品番	SH681BA	品名	防露式手洗付密結形ロータンク	1 / 3
----	---------	----	----------------	-------

衛生陶器補修品互換性情報

No. E0026

件名 タンク整流ジャバラについて

タンクふた底の違い

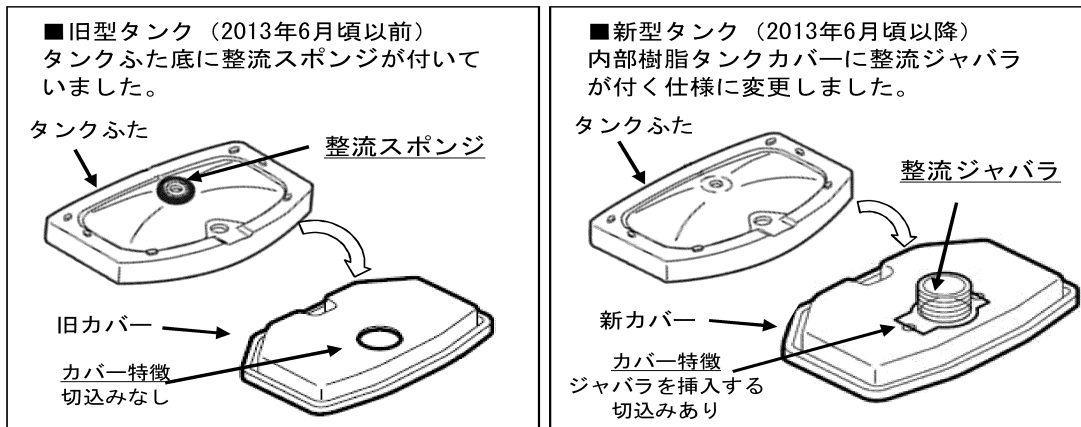
■対象製品のタンクふたには、ふた底に整流スポンジが付いているものと、付いていないものがあります。2013年6月頃から順次整流ジャバラ式に切り替えられています。
(新旧でカバー形状は異なりますが、整流ジャバラのみの取り替えは可能です)

- 現行製品は整流ジャバラ式に切り替わっていますので、整流スポンジは付いていません。
- 現在のタンクふた、陶器タンク式、内部樹脂タンク式、内部樹脂カバーのみの補修品には、整流ジャバラが付いていますので、補修の際、タンクふた底に整流スポンジが付いている場合は、はがして整流ジャバラ式に切り替えてください。
- 整流スポンジを付けたまま整流ジャバラ仕様のカバーを付けると、ふたが浮いてがたつきや漏水の原因となりますので、必ず整流スポンジは、はがしてください。
- 既に整流ジャバラが付いている製品に対して、補修品を手配すると整流ジャバラがだぶる場合があります。その場合は破棄ください。
